פרויקט מתקני משחק שרונה שצ"פ מרכזי – פרוטוקול סיור קבלנים (עדכון מס' 1)

בנושא: סיור קבלנים מכרז מתקני משחק שרונה 4/2018.

RG09-A

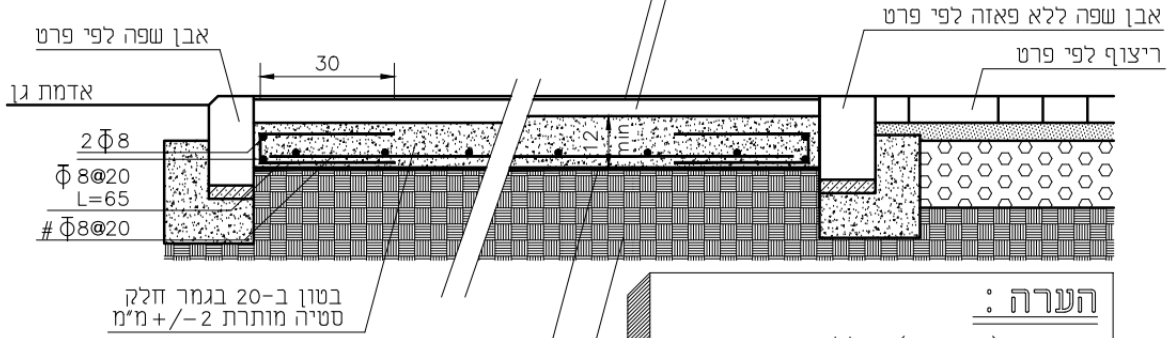
- 8.** כמענה לשאלה שנשאלה בסיור, המשטח אשר יבוצע בפרויקט הינו משטח **גומי** לפי דוגמת הפרט המצורף בנספח א'.
- 9.** על הקבלן הזוכה, להעביר לו"ז לאישור הנהלת הפרויקט, תכניות ייצור לכל המתקנים וההצללות הכולל חישובים קונסטרוקטיביים כולל חישוב עומסי רוח וביסוס, אישורי קונס', SHOP-DRAWING, אישור מכון התקנים וכו'. יש לאשר את הנ"ל עם אדריכל הפרויקט והקונסטרוקטור.

ריצוף גומי בטיחותי יצוק באתר:
 שכבה עליונה 100% גרגירי TPV-E צבעוניים (ללא שזור), כדוגמת "פוליטן ספורט" או ש"ע בדוגמאות ובגוונים לפי בחירת האדריכל.
 שכבה תחתונה קפיצית מגרגירי SBR בכל עובי שידרש עפ"י דרישות יצרן המתקנים וטבלת גובה נפילה, מאושרת ע"י מכון התקנים.
 לפני יציקת הגומי, יש לנקות ולשטוף את פני הבטון ולקבל את אישור המתכנן לאיכות פני הבטון.
 יציקת הגומי תבוצע על-ידי היצרן.
